Review Pilots onderzoek naar ongelijkmatige bodemdaling en drainage van landbouwgronden, referentienummer SWNL0277009

Review *Pilot monitoringslocatie drainage Huizinge*, referentienummer SWNL0277054

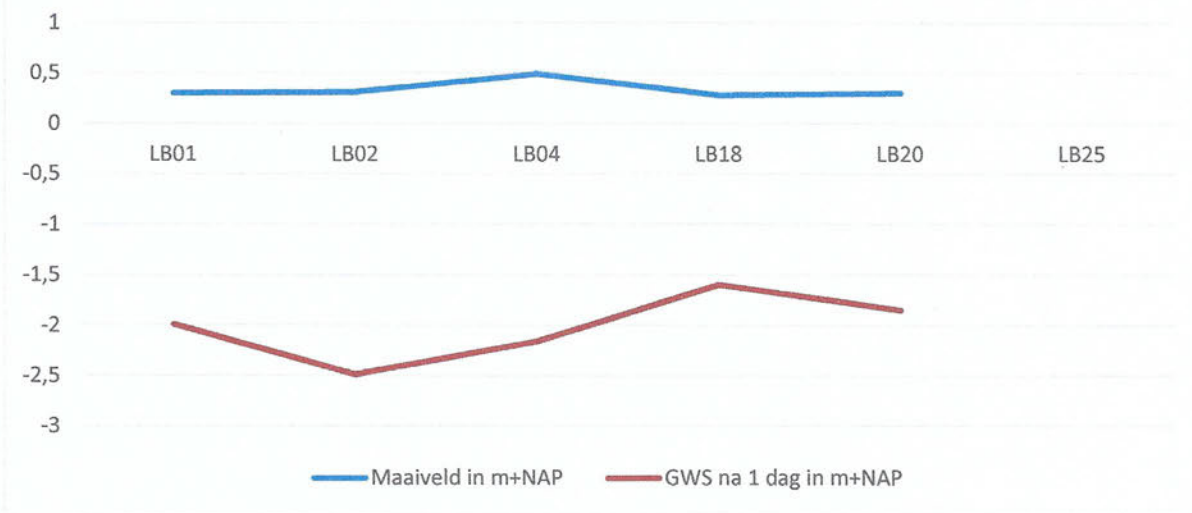
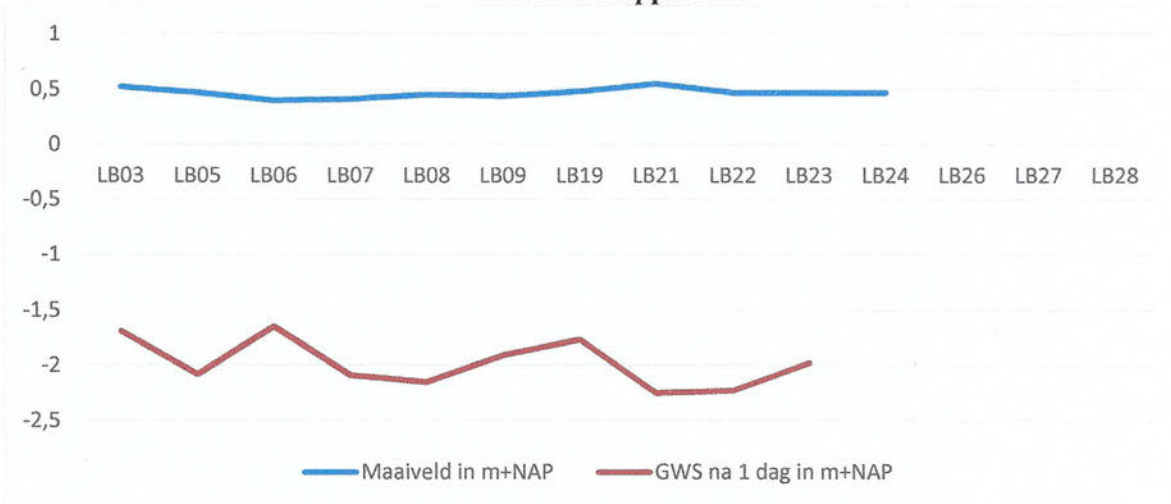
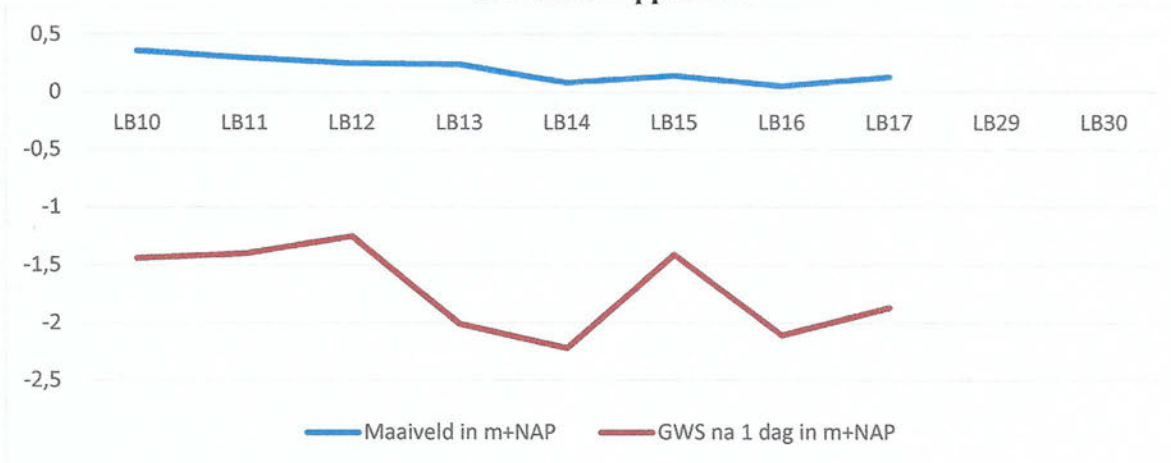
- * uit Figuur 3.3 leidt ik af dat perceel 2 in 1960 overwegend hoger lag dan perceel 3. Ik heb de maaveldsligging en de GWS na 1 dag in m+NAP uit Tabel 3.2 per

perceel bij elkaar gezet (zie de bijgevoegde grafieken). Daarbij werd bevestigd dat het maaiveld in perceel 2 nog steeds iets hoger ligt dan in perceel 3. De wateroverlast wordt dus niet veroorzaakt omdat perceel 2 in een depressie ligt. Bij het maken van de grafieken werd voor mij ook bevestigd dat er behoorlijke verschillen in de grondwaterstanden per perceel gemeten zijn. De gronden moeten dus vrij slecht doorlatend zijn;

Perceel 1 Godlinze

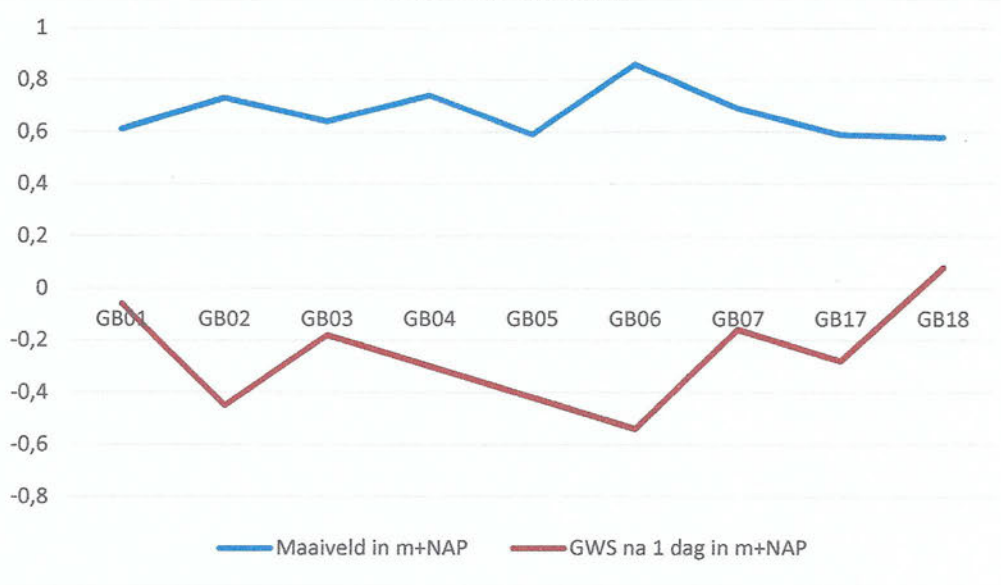
- 4.4.1 *Grondwaterstanden*. Ik heb de maaveldsligging en de GWS na 1 dag in m+NAP uit Tabel 4.2 per perceel bij elkaar gezet (zie de bijgevoegde grafieken). Het lijkt erop dat de grondwaterstanden per perceel minder variëren, dan in Loppersum;
